# 相原資源 ごみ処理施設

場内レイアウト変更の  
検討状況についてご報告

# 1. 現在の案

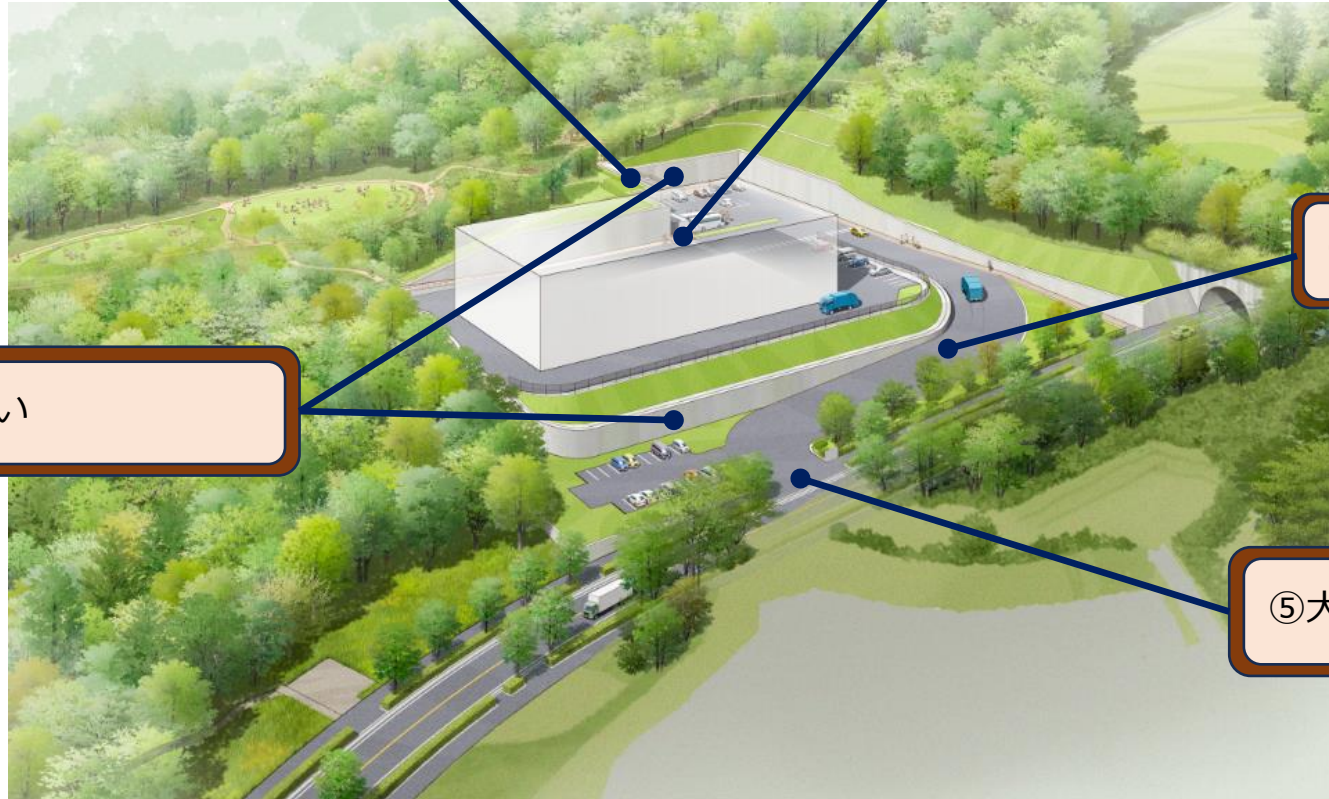
① 駐車場と緑地との高低差が大きい

③ 歩行者が構内道路を横断する

④ 構内道路の勾配が大きい

② 擁壁の高さが高い

⑤ 大型車の相互通行が難しい

# 3. 検討の結果

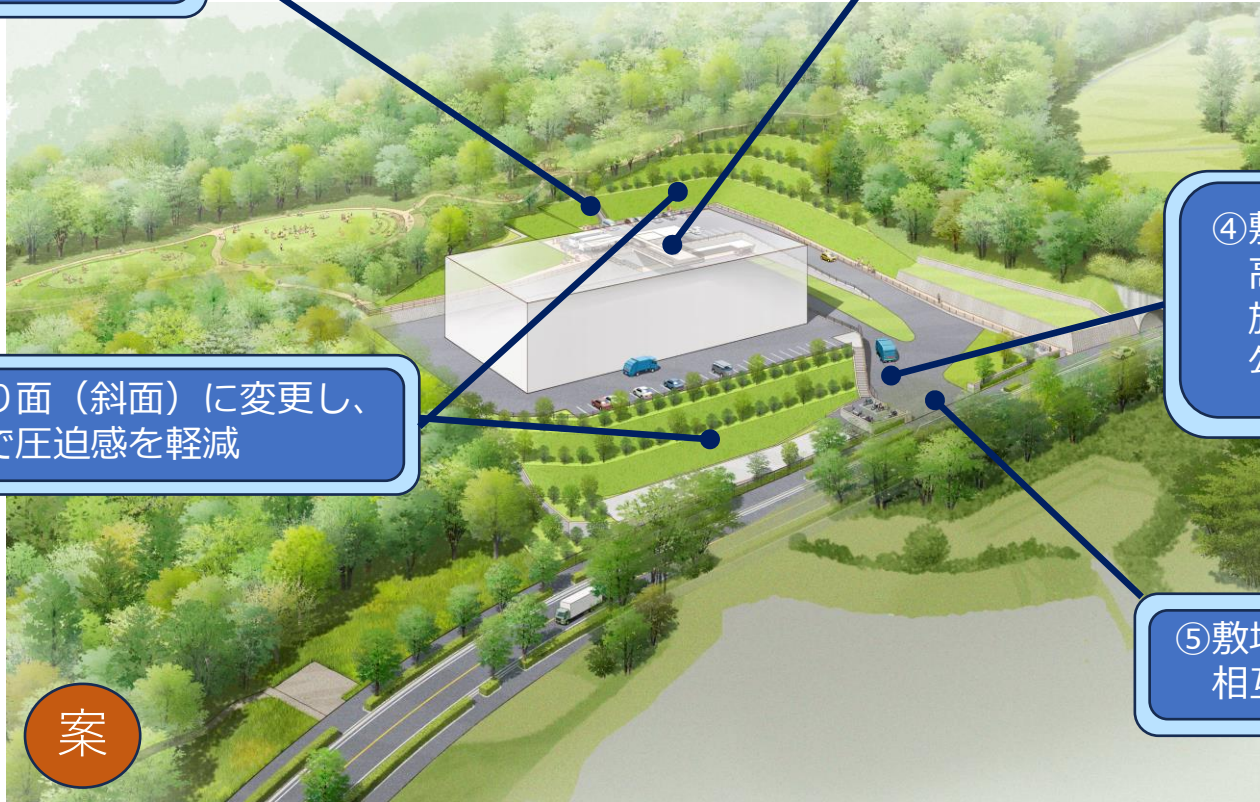
① 駐車場の地盤高を上げることで  
緑地との高低差を抑える

③ 施設来場者のアクセス動線をブリッジ化することで  
車両と歩行者の動線を分離 ※次頁に詳細図あり

② 擁壁を出来るだけのり面（斜面）に変更し、  
高さを低くすることで圧迫感を軽減

④ 敷地出入口を前面道路の道路高の  
高い方に移動するとともに、  
施設地盤高を下げて構内道路の  
勾配をゆるやかに変更

⑤ 敷地出入口を移動することで大型車両でも  
相互通行できる車両動線を確保
